Mission régionale d'autorité environnementale  
Grand Est

**Avis délibéré sur le projet de restructuration du CHRU de Nancy à  
Vandœuvre-lès-Nancy (54),  
porté par le Centre Hospitalier Régional Universitaire de Nancy**

n°MRAe 2023APGE35

Nom du pétitionnaire	Centre Hospitalier Régional Universitaire de Nancy (CHRU)
Commune	Vandœuvre-lès-Nancy
Département	Meurthe-et-Moselle (54)
Objet de la demande	Restructuration du CHRU de Nancy
Date de saisine de l'Autorité Environnementale	06/03/23

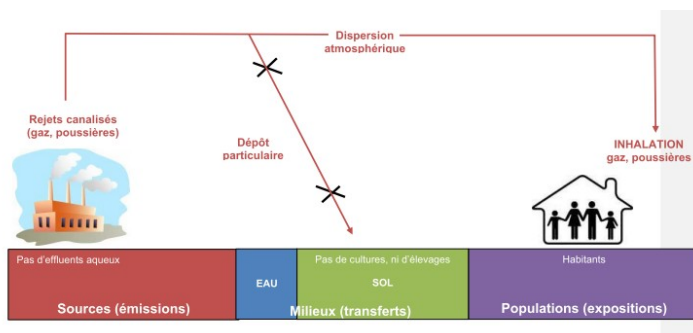
Le dossier présente une description restreinte de l'état initial de la qualité de l'air à des mesures réalisées sur une durée d'une semaine au printemps 2022. L'Ae considère que des mesures ponctuelles de la qualité de l'air ne peuvent permettre la bonne description de la qualité de l'air sur l'année et ne peuvent permettre de conclure quant au respect de valeurs annuelles. Elle signale que la présentation conjointe sur illustrations graphiques de moyennes annuelles et de valeurs ponctuelles induit le public à des conclusions erronées.

Par ailleurs, les points de mesure sont à positionner en fonction des vents dominants constatés dans le secteur géographique et doivent être représentatifs pour les populations.

**L'Ae recommande au pétitionnaire de :**

- **présenter une description initiale de la qualité de l'air de l'agglomération nancéenne et du site du plateau de Brabois incluant la variabilité infra-annuelle et les situations de pics de pollution ;**
- **compléter les investigations de terrain dans plusieurs configurations météorologiques, plus représentatives des conditions réelles ;**
- **préciser les sources d'émissions canalisées et diffuses influant la qualité de l'air sur le site du CHRU.**
